Mission régionale d'autorité environnementale

**Avis délibéré de la mission régionale d'autorité  
environnementale sur l'installation d'une centrale  
photovoltaïque au sol porté par le Parc solaire d'Asnières  
Ouest sur la commune de Nervieux (42)**

Avis n° **2025-ARA-AP-1903**

**Avis délibéré le 5 août 2025**

Figure 2: Plan masse du projet (source dossier)

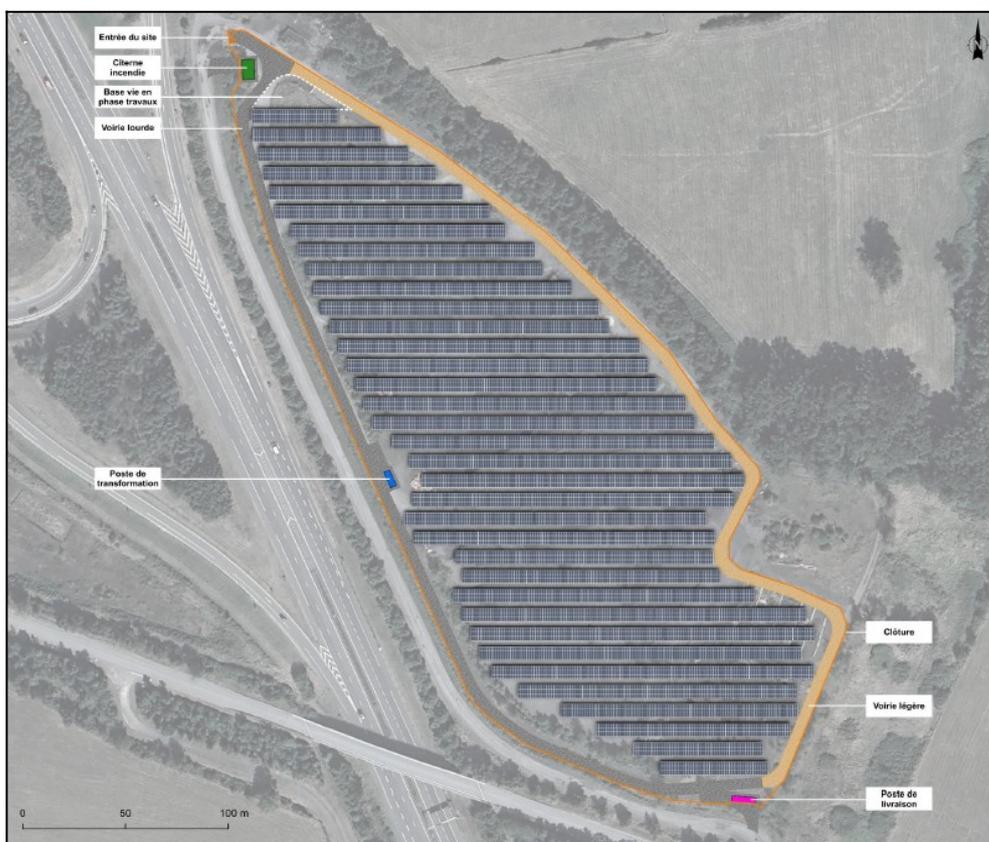
- 6 correspondant à la consommation électrique d'une ville d'environ 3 610 habitants (soit l'équivalent des populations locales des communes de Nervieux et Balbigny).
- 7 technique privilégiée sous réserve de sa faisabilité technique qui sera confirmée à la suite de la réalisation au moment de la construction d'une étude de sol de type G2 AVP. En cas d'impossibilité la solution par plots bétons sera envisagée.
- 8 576 ml de pistes lourdes recouvertes de concassés, d'une largeur de 5 m permettant l'accès aux poids lourds et aux grues pour la livraison des postes.
- 9 517 ml de pistes légères permettant la circulation et l'accès aux locaux techniques par des véhicules de maintenance dit « légers » (<2t). Pour ces pistes, il est prévu une largeur de 5 m, une résistance mécanique de 30 MPa et un rayon intérieur minimum de 11 m.

Le raccordement du parc photovoltaïque est décrit pages 211 et suivantes de l'étude d'impact. Deux solutions de raccordement sont présentées :

Le dossier n'indique pas si la capacité réservée au titre du schéma régional de raccordement au réseau des énergies renouvelables (S3REnR) Auvergne Rhône-Alpes (entré en application le 15 février 2022) est suffisante pour recevoir le projet, ni si celle-ci nécessite des renforcements. Il en est de même pour le raccordement à la ligne haute tension. Bien que ces deux options de raccordements relèvent d'une autre maîtrise d'ouvrage et d'un calendrier différent, le raccordement au réseau électrique fait partie intégrante du périmètre du projet.

**L'Autorité environnementale recommande de décrire précisément et d'inclure explicitement dans le périmètre du projet et donc dans l'étude d'impact, le raccordement au réseau électrique, fonctionnellement lié au parc photovoltaïque, d'évaluer leurs incidences environnementales et de présenter les mesures prises pour les éviter, les réduire et si besoin les compenser.**

**L'Autorité environnementale recommande de préciser la capacité disponible au poste source de Bussières et les éventuels renforcements nécessaires du réseau électrique national, associés.**

Figure 3: Cartographie de l'évitement des habitats sensibles (dossier d'étude d'impact)

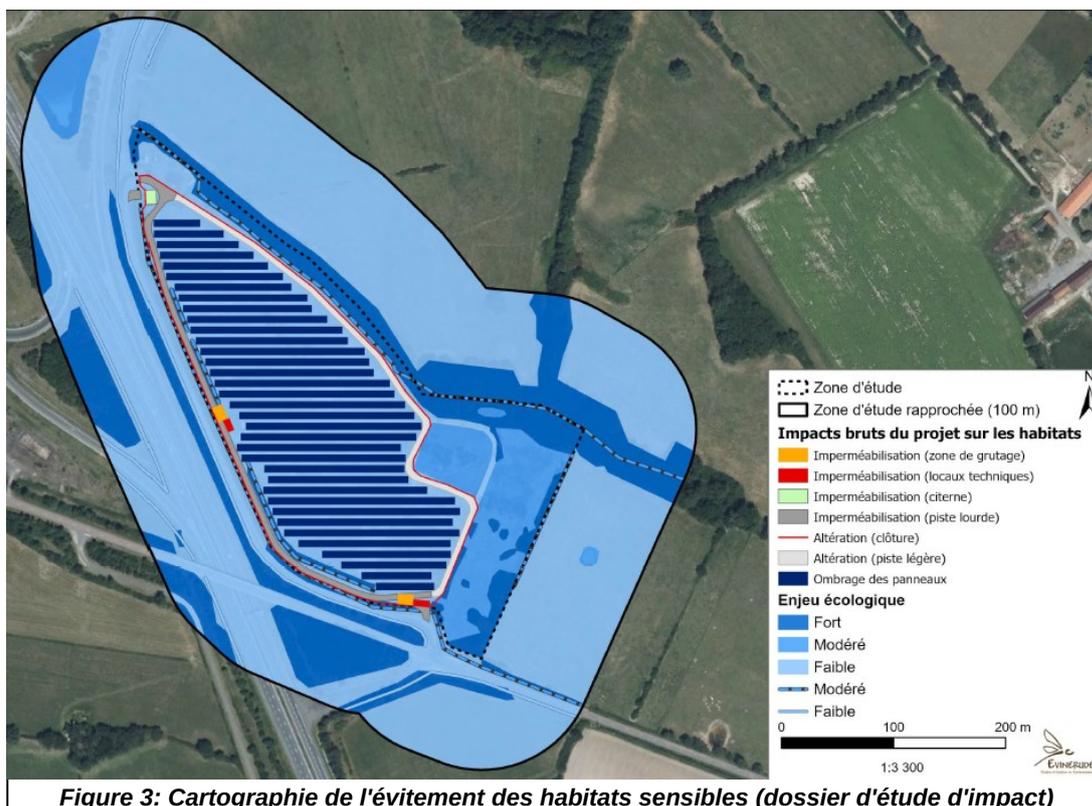
Plus particulièrement, il est mentionné un impact brut négligeable en phase de travaux (construction et démantèlement) pour les oiseaux des milieux ouverts comme l'Alouette lulu, ce qui est à revoir au regard des 21 espèces protégées et des quatre espèces patrimoniales identifiées sur l'aire d'étude et de la destruction de plus de 1000 m<sup>2</sup> de surface d'habitat, de reproduction, repos et alimentation. Il convient de reconsidérer cet enjeu.

La mesure d'évitement ME1 « Évitement des habitats sensibles » a été décidée lors de l'établissement du projet comprenant deux variantes afin de réduire l'impact sur les habitats au niveau d'enjeu écologique le plus élevé et sur les espèces associées. L'emprise potentielle du projet de 7,0 ha a ainsi été réduite à 5,43 ha ainsi que la puissance de l'installation de 2,3MWc. Cette mesure conduit notamment à l'évitement :
